**REGIONE VENETO**  
**PERMESSO DI RICERCA DI RISORSE GEOTERMICHE**  
**MONTECCHIO PRECALCINO (VI)**

**Progetto definitivo per la realizzazione di due**  
**pozzi esplorativi geotermici denominati**  
**“Montecchio Precalcino 1” e “Montecchio**  
**Precalcino 2”**

**Istanza di Valutazione di Impatto Ambientale**

**46 - INTEGRAZIONI A SEGUITO DELLA**  
**RICHIESTA DELLA PROVINCIA DI VICENZA**  
**DEL 28 MAGGIO 2015 – PROTOCOLLO**  
**N.36538**

Fig.3 – Estratto Carta della Trasformabilità del PATI. Il cerchio rosso localizza l’area di intervento classificata come area di riqualificazione e conversione.

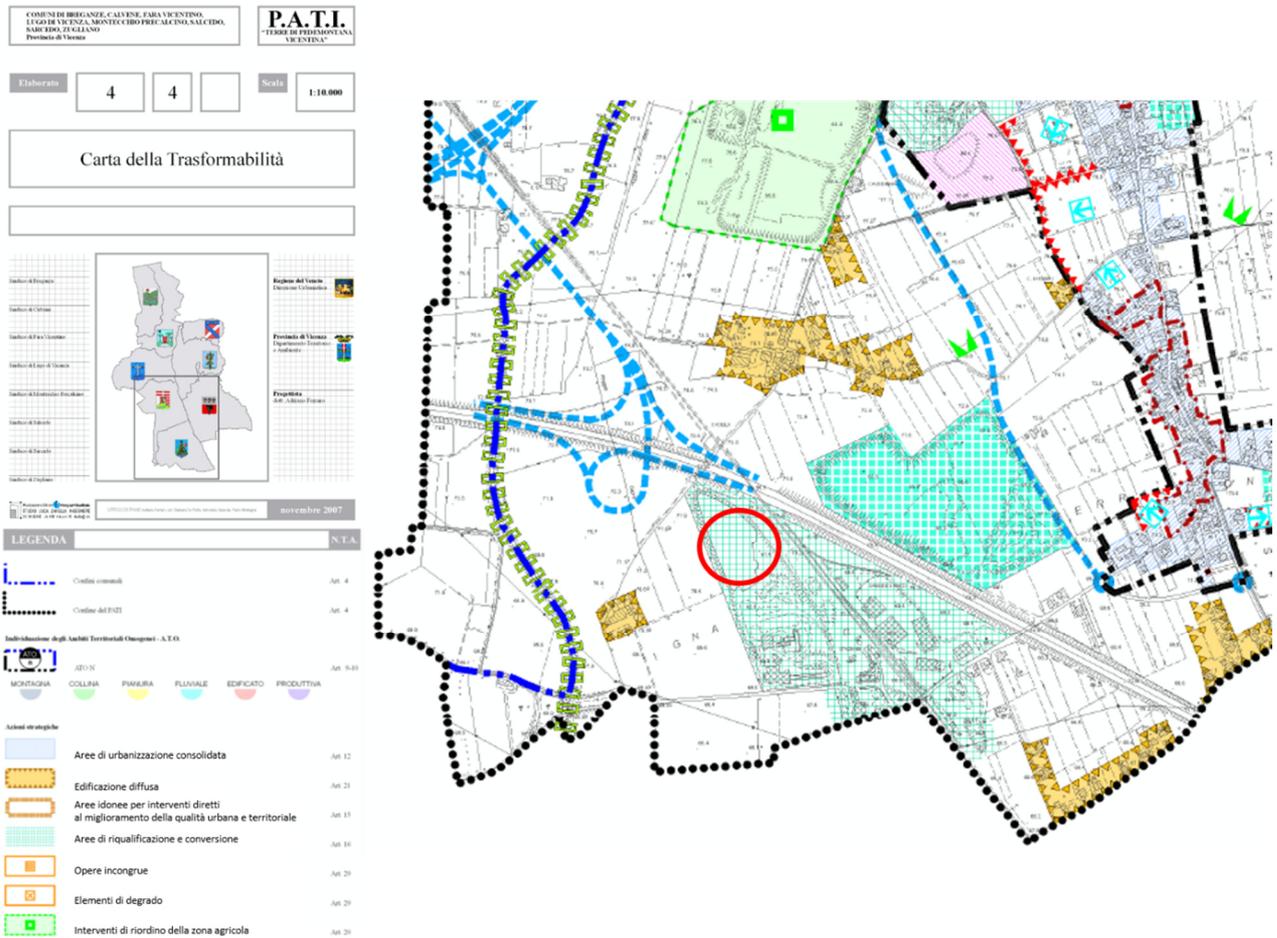
**1 – Si ritiene necessario che a livello di PTCP e del PATI e PI del Comune di Montecchio Precalcino siano analizzate con il necessario approfondimento le caratteristiche dell'area in questione (al livello esemplificativo occorre approfondire il rapporto con quanto indicato nella tavola sulla trasformabilità del PATI dove l'area interessata dall'intervento viene individuata come area di riqualificazione e riconversione, normata dall'art 16 delle norme del PATI, considerato che l'area in questione dovrebbe essere interessata dall'impianto geotermico stesso. (Integrazione n.1)**

In merito all'approfondimento richiesto in rapporto con quanto indicato nella tavola sulla trasformabilità del PATI, dove l'area interessata dall'intervento viene individuata come area di riqualificazione e riconversione, si precisa quanto segue:

La tavola sulla trasformabilità del PATI classifica l'area di intervento come area di riqualificazione e riconversione così come normato dall'Art. 16 delle NTA del PATI.

L’area risulta comunque compatibile alla realizzazione dell’intervento che, in questa fase, prevede l’esecuzione delle perforazioni esplorative geotermiche MP1 ed MP2 e dunque, la riqualificazione urbanistica risulta legata allo stato dell’arte alla sola attività di perforazione esplorativa.

Fig. 5 – Visualizzazione del modello 3D elaborato per l'area in esame. Vista da ovest verso est. Scale orizzontali e verticale in metri. VVI: pozzo Villaverla-1; MP1 e MP2: pozzi esplorativi.

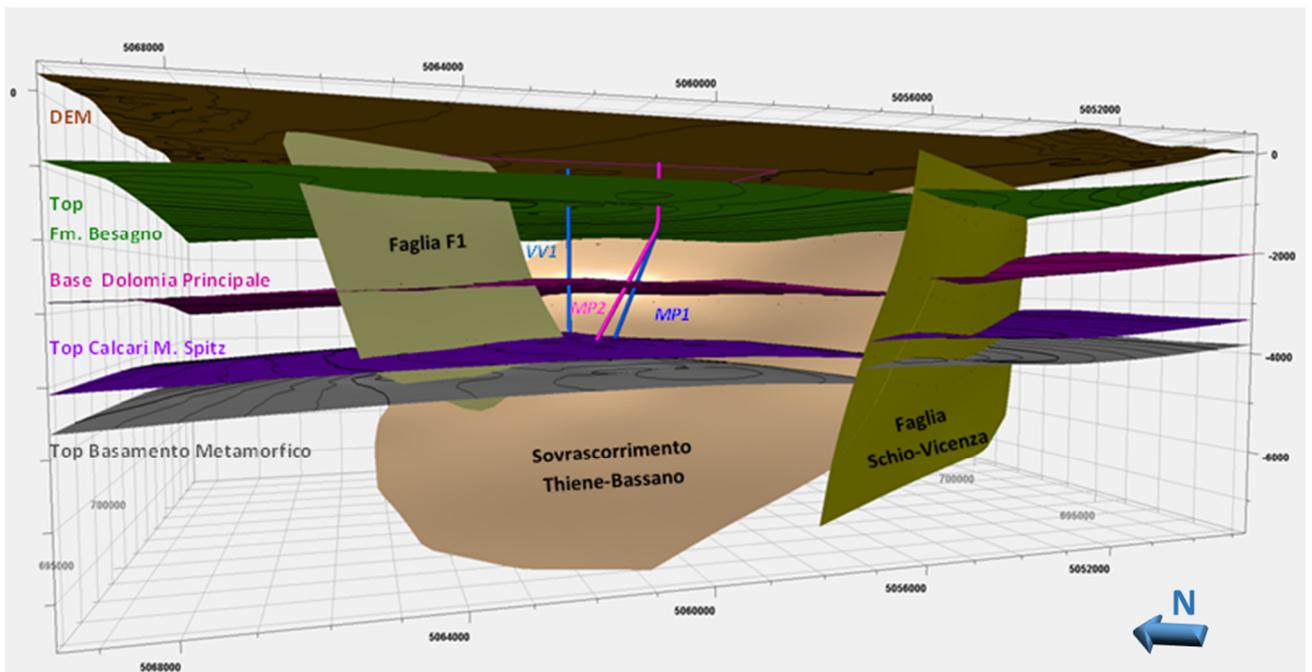
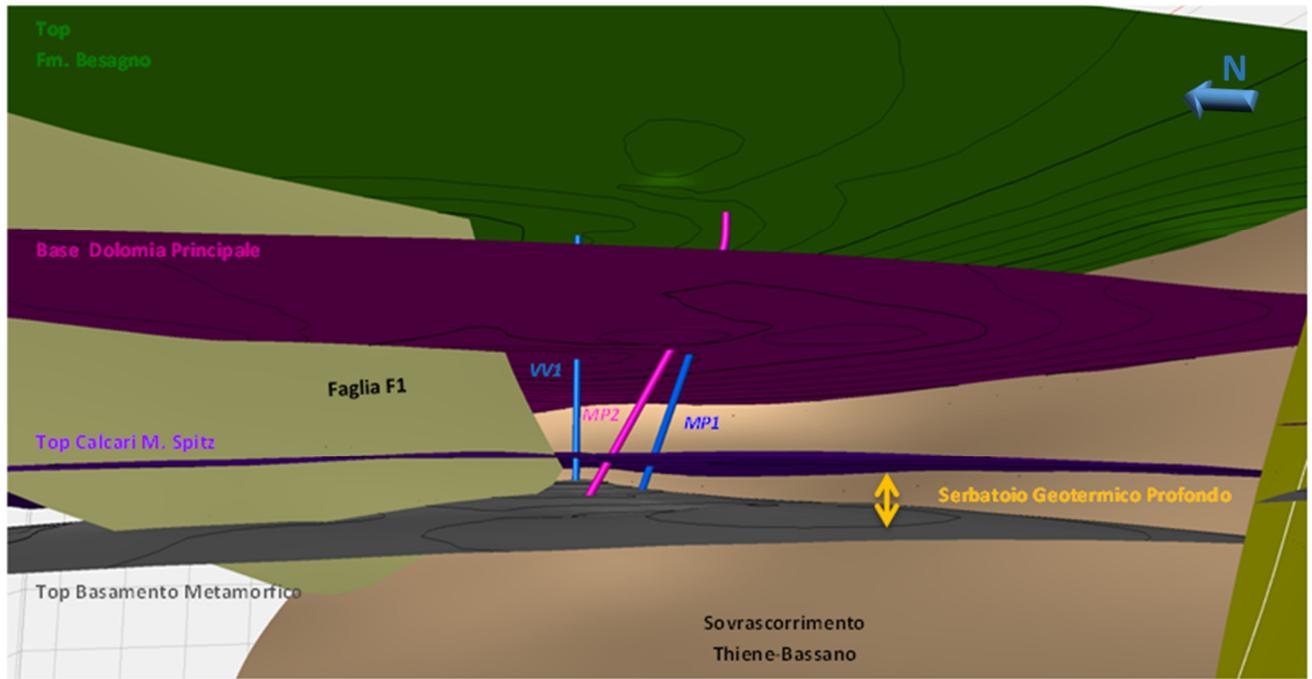
- 4. Presentare una migliore definizione del modello geologico che, nelle attuali proposte, si limita alla trasposizione nel sito di cantiere della stratigrafia del pozzo AGIP; in questo contesto nuovi dati desunti dall'esperienza pregressa (data-room ENI) ovvero una inedita campagna di sismica a riflessione, se del caso integrativa a quanto previsto al punto 2., e che collegasse il “Villaverla 1” al cantiere, potrebbe chiarire meglio il modello sia stratigraficamente che strutturalmente.*

derivato da dati di letteratura. Le evidenze derivate dall'analisi dei dati sismici, visionati durante la *data-room*, e dalla revisione critica delle interpretazioni di dati di sottosuolo proposte in letteratura, sono state quindi convertite da tempi a profondità, per derivare un inedito modello geologico-strutturale 3D dell'area in esame (Fig. 5 e 6).

In questo modello, compatibilmente con la quantità e qualità e dei dati disponibili, sono state ricostruite le principali strutture note, incluse la faglia Schio-Vicenza ed il sovrascorrimento Thiene-Bassano, e le principali superfici geologiche, rappresentate dalla "Base del Quaternario", Il top dell'Eocene medio (Fm. Di Besagno), la base della Dolomia Principale, il top della roccia serbatoio di interesse (Fm. dei Calcari di M. Spitz) e il top del basamento.

Tale modello contribuisce a chiarire la posizione del sovrascorrimento Thiene-Bassano che, al livello del top della formazione che rappresenta il serbatoio (Fm. dei Calcari di M.Spitz), risulta ubicato circa 2.4 km a sud-est del pozzo Villaverla-1 ed oltre 2 km a sud della piazzola prevista per i pozzi esplorativi proposti (fig. 7). Inoltre, poiché la superficie di sovrascorrimento si approfondisce in direzione nord-ovest, il sovrascorrimento si trova al di sotto della profondità massima dei pozzi esplorativi proposti di circa 1350-1400 m (Fig. 8 e 9).

*Fig. 10 - Modello numerico di sfruttamento a 4000 m di profondità, 200 Kg/s di portata, permeabilità uguale all'acquifero superiore ottenuta dal log del pozzo Villaverla 1.*

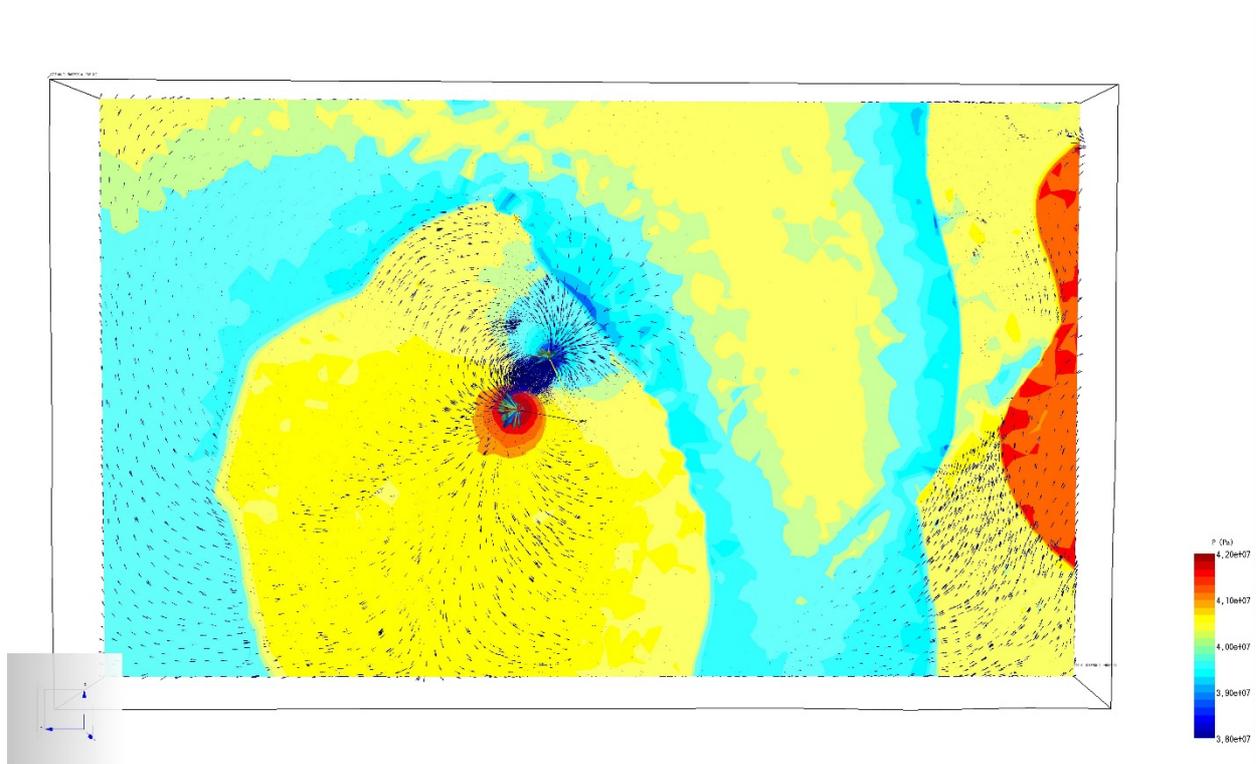
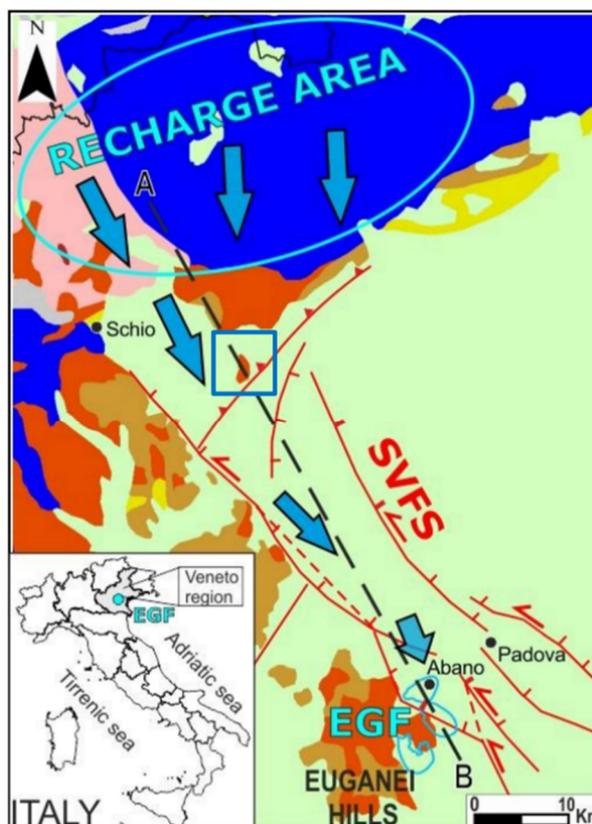
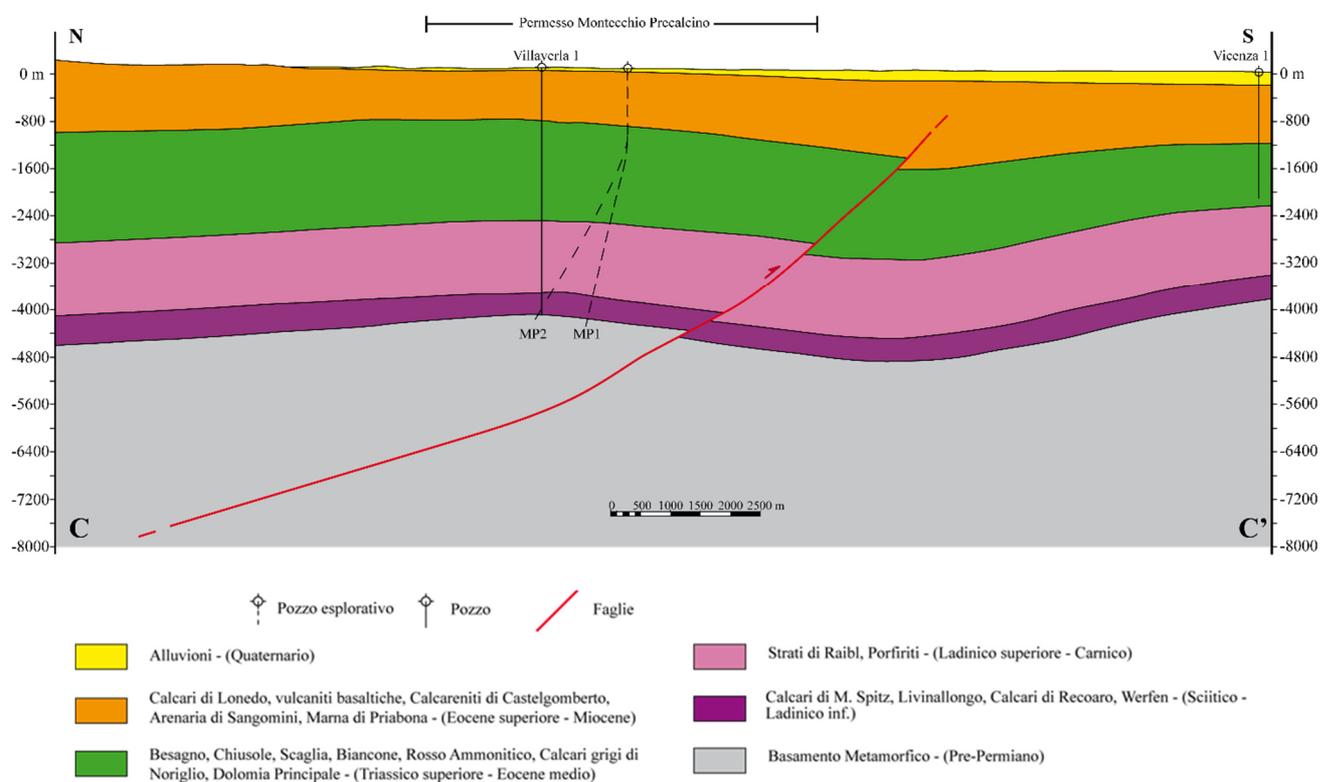
b. dimostrazione della fattibilità “energetica” della configurazione presa-resa d progetto, in funzione di possibili meccanismi di corto-circuitazione (sul lungo periodo) tra il fluido restituito e quello di previsto sfruttamento, con effetti di perdita progressiva di efficienza del sistema geotermico di scambio. Quanto sopra alla luce del fatto che i dati di progetto segnalano una distanza attesa tra il fondo foro di MP1 e MP2 intorno ai 1000 m.

Il rischio di cortocircuitazione, nel regime di permeabilità assunto, è minimo; possiamo aggiungere che nel posizionamento dei pozzi è stato anche considerato il campo di stress come descritto nella relazione 49, evitando che le linee di flusso principali del doppietto geotermico vadano parallelamente alle linee di fagliazione regionale, ove si collocano più probabilmente percorsi preferenziali che possono creare cortocircuitazioni..

Il posizionamento dei due pozzi è stato effettuato quindi considerando la fattibilità energetica e l'ottimizzazione delle pressioni di esercizio, ipotizzando un caso di riferimento analogo all'acquifero testato nel pozzo Villaverla 1. Il calcolo andrà naturalmente ri-eseguito in funzione dei dati reali di sottosuolo ottenuti dal primo pozzo perforato.

Fig.13. Schema di chiusura mineraria del pozzo

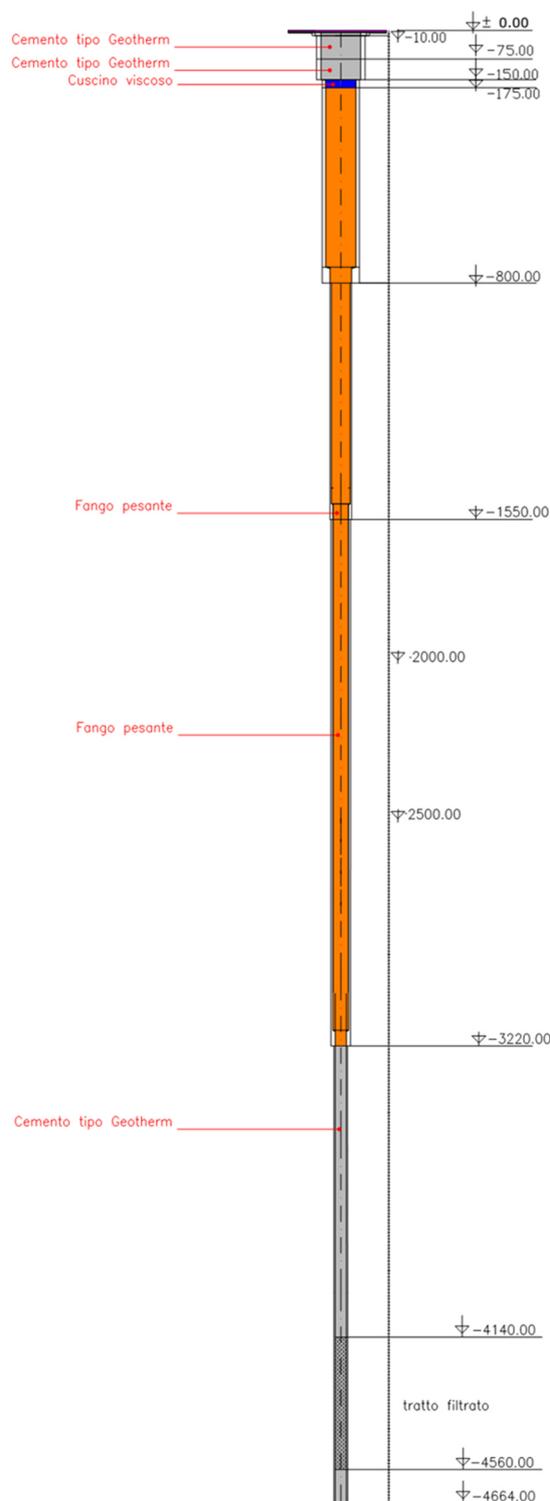
11. *Descrivere con maggior dettaglio le modalità di ripristino dello stato dei luoghi (chiusura pozzo/i), nell'eventualità che gli esiti della presente attività di ricerca determinassero l'impossibilità/inopportunità di procedere con l'iniziativa di sfruttamento della risorsa geotermica.*

- Chiusura mineraria delle due perforazioni secondo lo schema riportato in tavola 15 I e la seguente descrizione. Le operazioni consistono:
  - Predisposizione unità di cementazione e collegamento con testa pozzo;

Operando come sopra si otterrà alla fine delle elaborazioni il completo isolamento dei pozzi esplorativi sotto il profilo idrogeologico e in riferimento alla circolazione idrica superficiale e il completo ripristino dello stato dei luoghi ante operam sotto il profilo agronomico e paesaggistico.
